STELLUNGNAHME DER STADT EMMERICH AM RHEIN

Zum Planfeststellungsverfahren nach § 18 Allgemeines Eisenbahngesetz (AEG) für den 3-gleisigen Ausbau der Strecke „ABS 46/2 Grenze D/NL – Emmerich – Oberhausen“

Planfeststellungsabschnitt (PFA) 3.4 Emmerich – Hüthum

Abbildung 3 Auszug aus Übersichtsplan Ing. Büro Kottowski

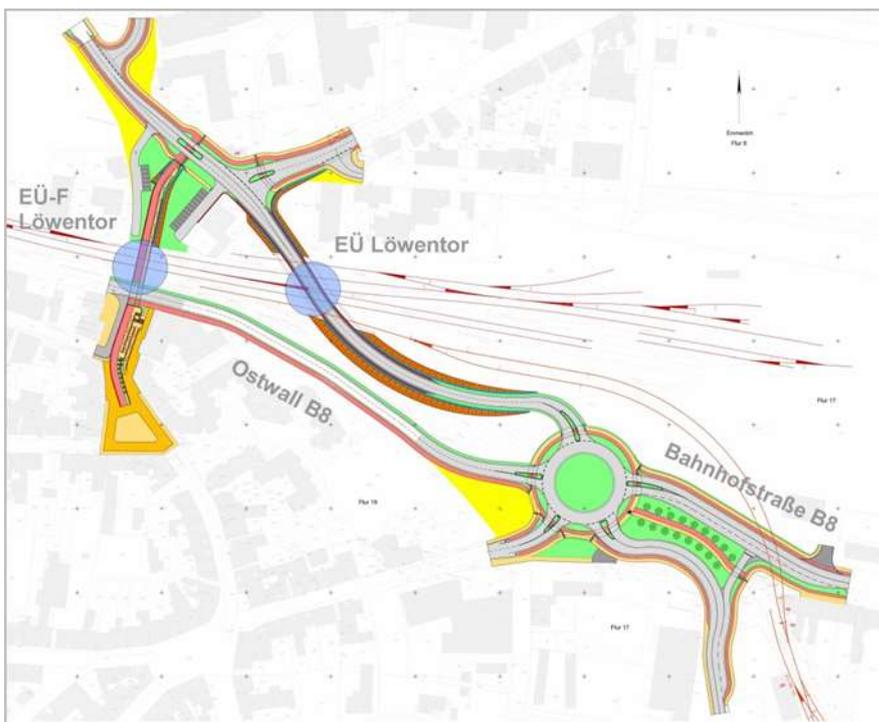
Die Stadt Emmerich am Rhein fordert daher, die vorgelegte Planung in den Abmessungen der EÜ-F zu überarbeiten und die genannten Regelwerke anzuwenden.

Abbildung 5 Auszug aus dem Bauwerksplan der DB AG

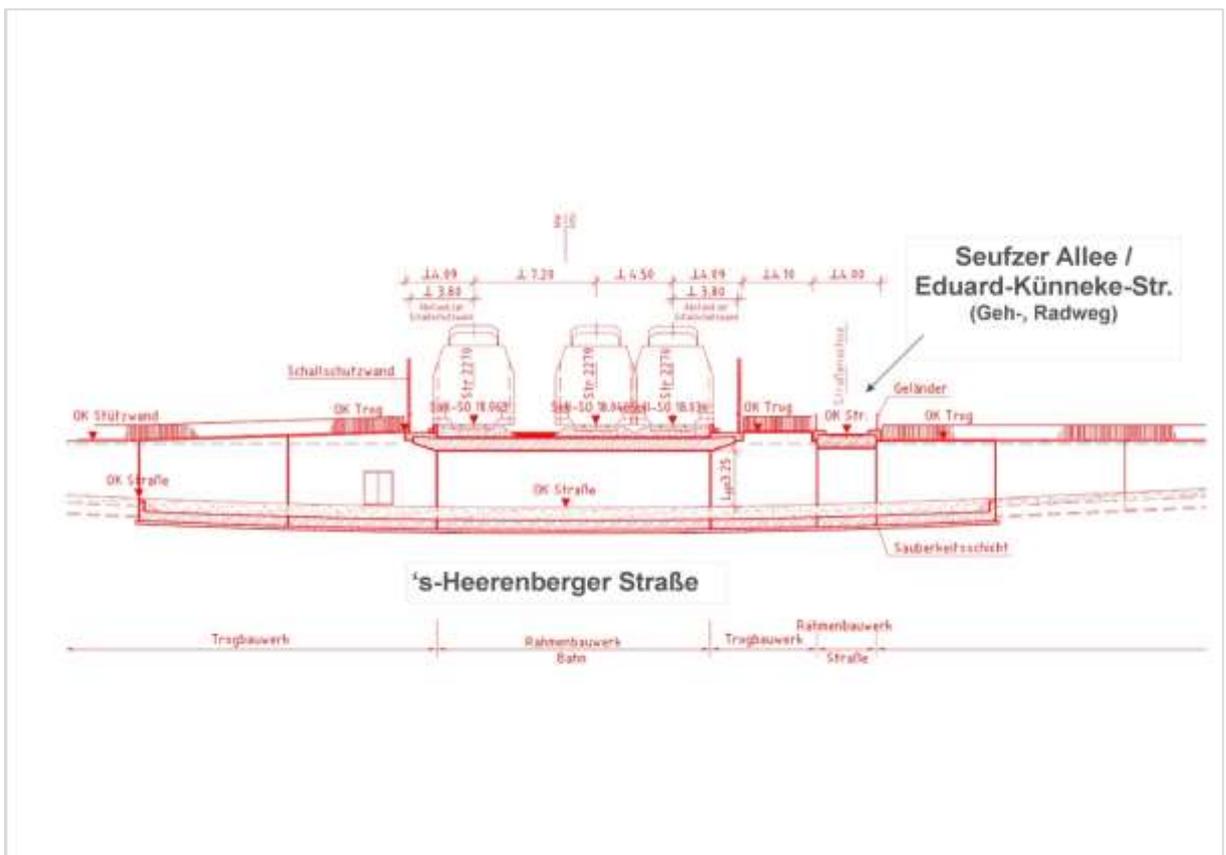
Die Erreichbarkeit der Grundstücke Haus-Nr. 41 + 43 erfolgt über das städt. Flurstück 260, welches auf dem Bremer Weg mündet. Dies ist im nachfolgenden Plan-ausschnitt dargestellt. Die gelb unterlegten Flächen bezeichnen städt. Grundstücke.

Bauwerk Verlauf

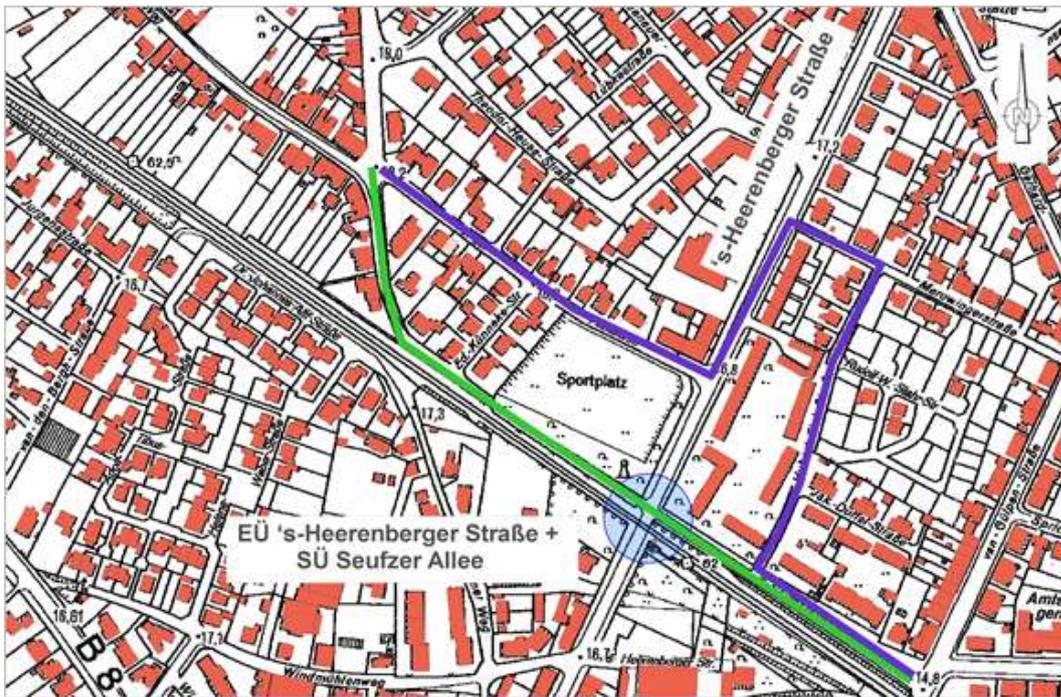
Durch die Verwindung sowie die Längsneigung der Straße im Bauwerk sind die Sichtfelder nicht gewährleistet.

Abbildung 18 Auszug aus dem Bauwerksplan der DB AG

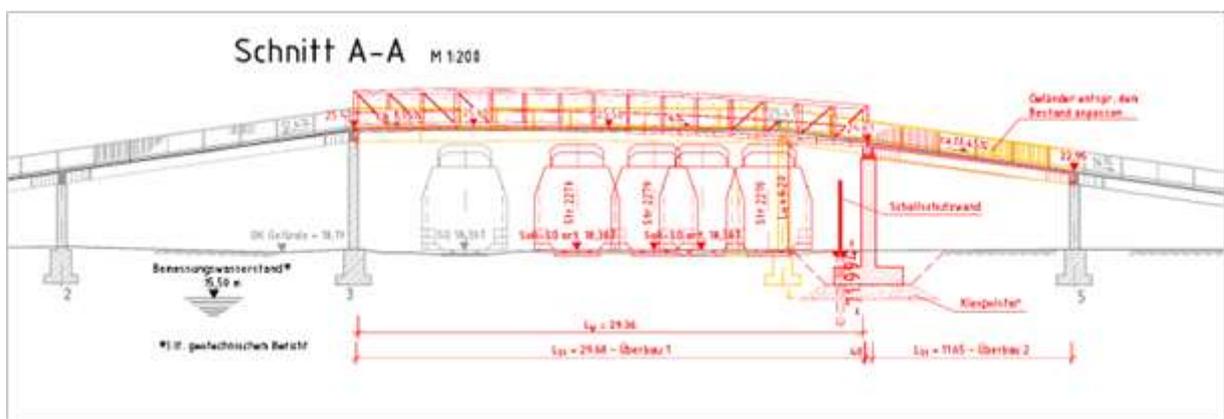
Die Stadt Emmerich am Rhein stimmt der Planung des Ingenieurbauwerkes grundsätzlich zu. Sie vertritt jedoch die Auffassung, dass der neue Berührungsschutz in der bisher bestehenden Form, also horizontal, herzustellen ist.

Abbildung 19 Auszug aus dem Bauwerksplan der DB AG

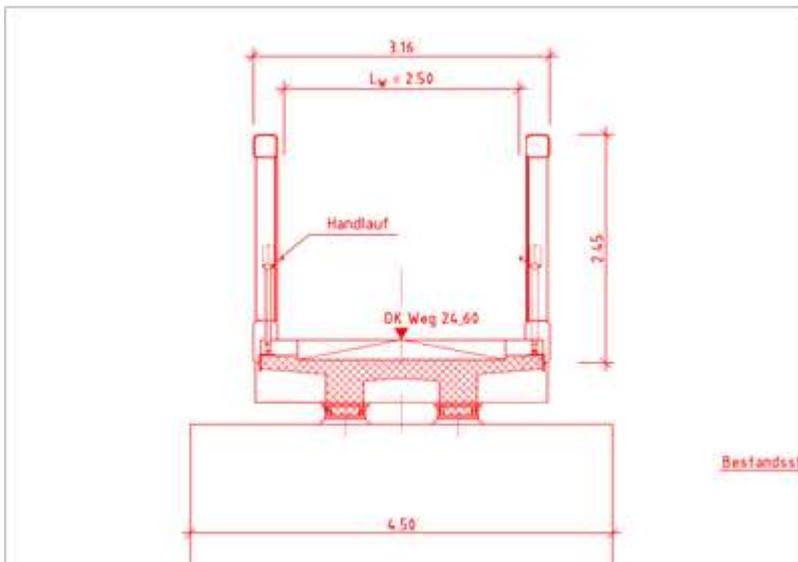
Bezug nehmend auf die vorangegangene Abwägung konnte nachgewiesen werden, dass die horizontale Anbringung des Berührungsschutzes bezüglich Angstraum und auch Unterhaltungsaufwand erhebliche Vorteile gegenüber der Planung der DB AG besitzt.

Abbildung 21 Ausschnitt DB-Planung mit eingetragenem notwendigem Sichtfeld

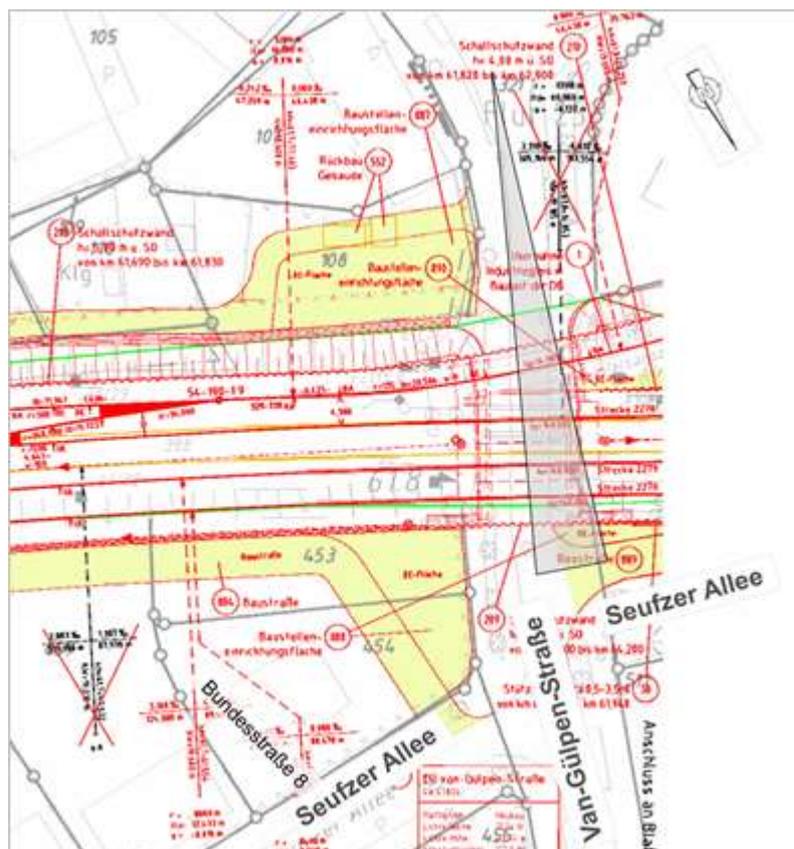
Besonderes Augenmerk ist auf die Sichtbarkeit aller Verkehrsteilnehmer zu legen. Hier sind, wie in der RAST 06 (Richtlinien für die Anlage von Stadtstraßen) Abs. 6.3.9.3 dargelegt, Sichtfelder freizuhalten. Das notwendige Sichtfeld beträgt bei 50 km/h 70 m. Grundsätzlich gilt: Innerhalb der Sichtfelder darf weder die Sicht auf Kinder noch die Sicht von Kindern auf Fahrzeuge beeinträchtigt werden.

Abbildung 30: Gewerbebereich östlich des Bahnhofes
 Auszug aus dem Flächennutzungsplan der Stadt Emmerich am Rhein

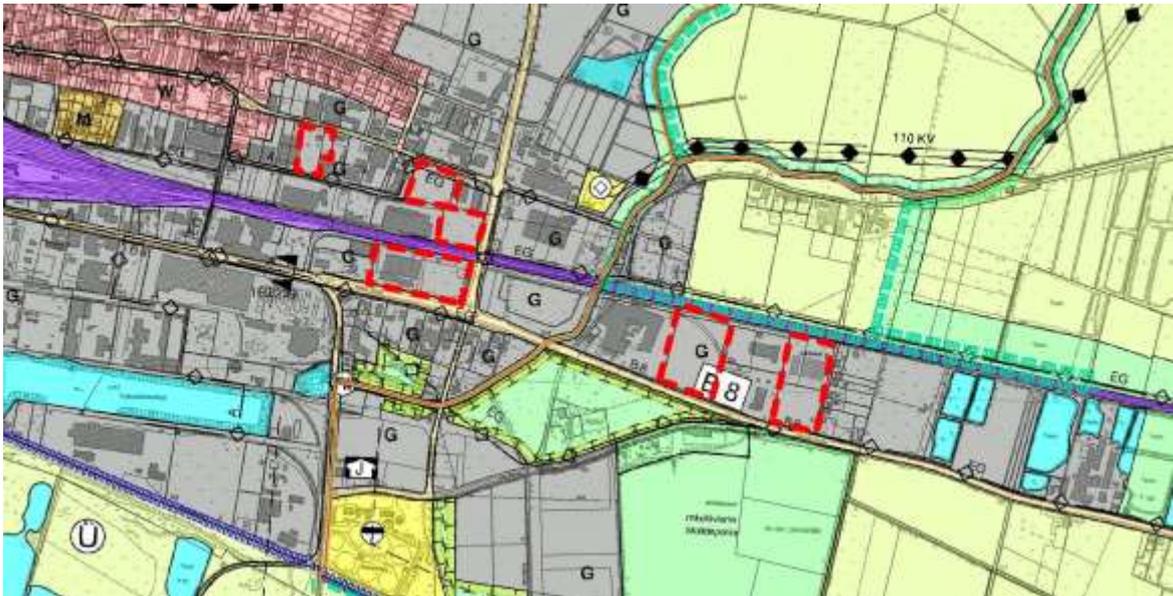
Die Planungen der DB AG sehen für die gewerblichen Bereiche östlich der Weseler Straße keinen Lärmschutz vor, da laut dem Schallschutzgutachten der Planfeststellungunterlagen die Grenzwerte für Gewerbegebiete von 74 dB tags und 64 dB nachts (bei diesen Werten ist der Schienenbonus mit eingerechnet) nicht überschritten werden.

Abbildung 31: Bereich Bahnhof
 Auszug aus dem Flächennutzungsplan der Stadt Emmerich am Rhein

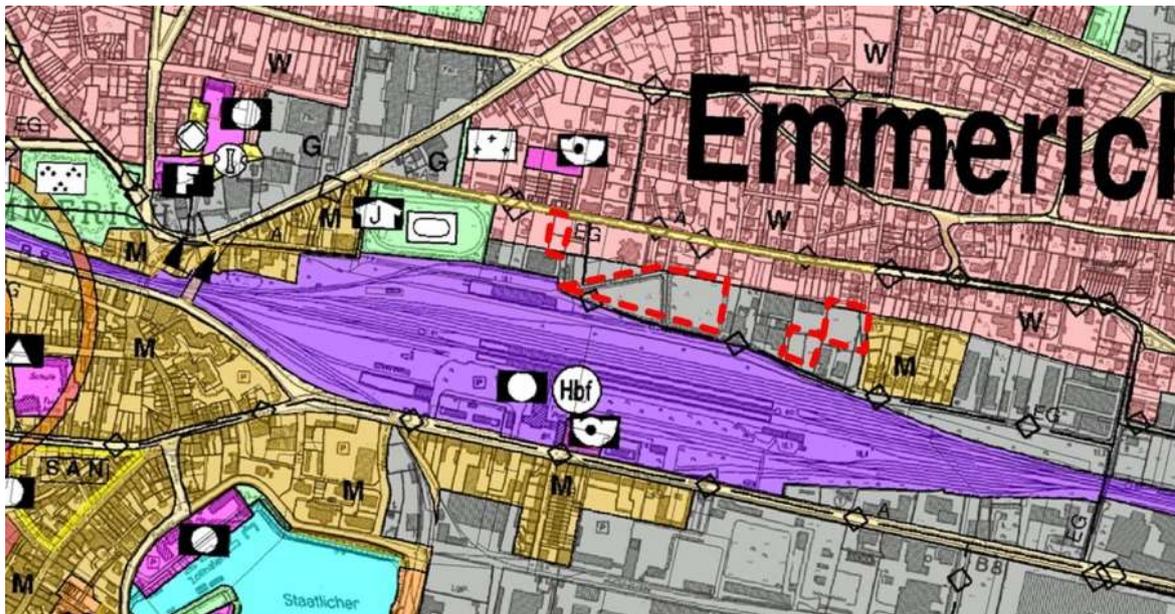
Die Planungen der DB AG sehen keinen Schallschutz im Bereich des Bahnhofes vor. Die Stadt Emmerich am Rhein fordert daher Schallschutz für diesen Bereich, sodass die Baulücken aus Sicht des Immissionsschutzes besser gestellt werden. Zudem würde ein Lärmschutz im Bereich des Bahnhofes, wie in Kapitel 1.3.3 Städtebauliche Einbindung erläutert, die sich in ca. 60 m nördlich an den Bahnhof anschließende Wohnbebauung und die Kindertagesstätte Arche Noah an der Nierenberger Straße schützen.
